(仮称) 海南・紀美野風力発電事業
環境影響評価方法書
補足説明資料

平成30年7月

合同会社NWE-03インベストメント

風力部会 補足説明資料 目次

図 騒音に係る環境基準の類型指定の状況

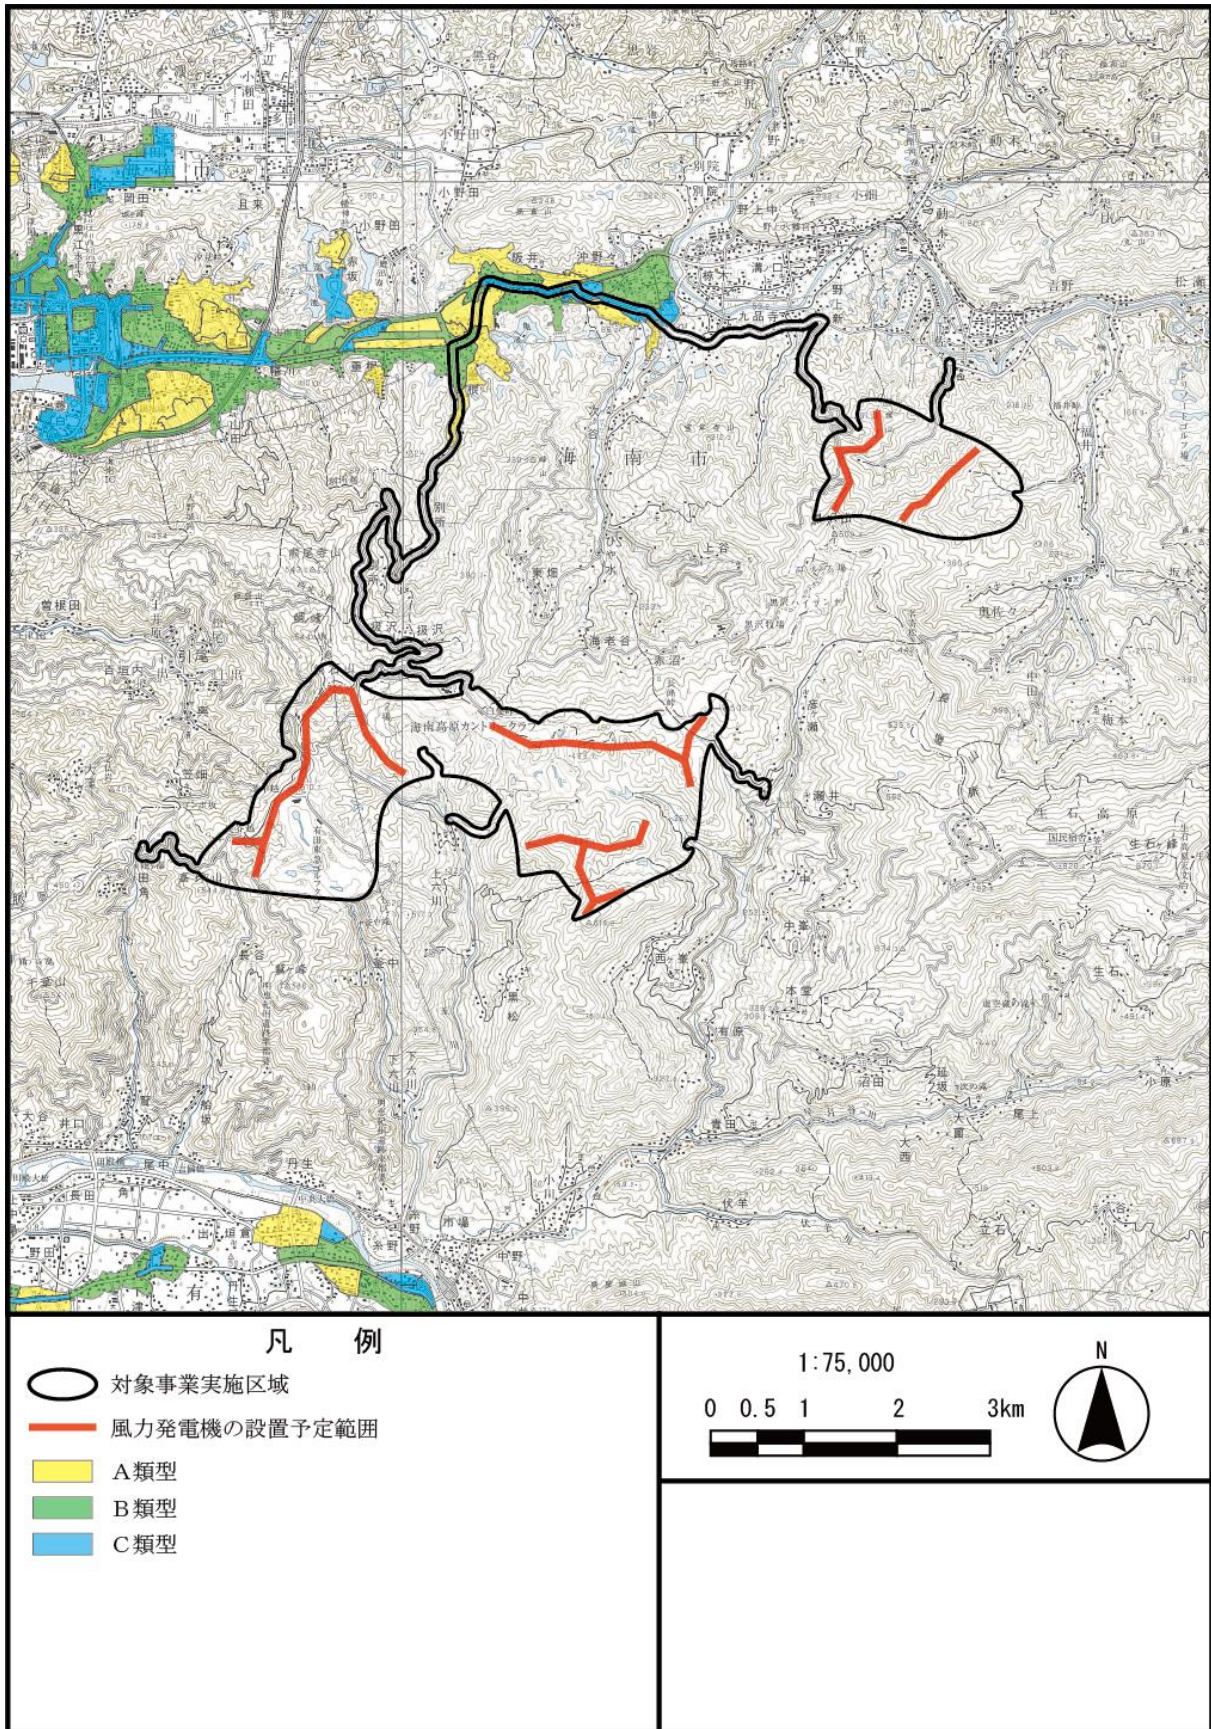
4. 騒音に係る環境基準の類型指定図 (p. 143)

事業実施区域では騒音に係る環境基準の類型指定のあてはめが該当しないとのことであるが、p. 121に都市計画用途地域の指定があるので、事業実施区域周辺部で、都道府県知事または市長が指定する類型指定図があれば資料として示してください。

対象事業実施区域及びその周囲における騒音に係る環境基準の類型指定の状況について次頁に示します。
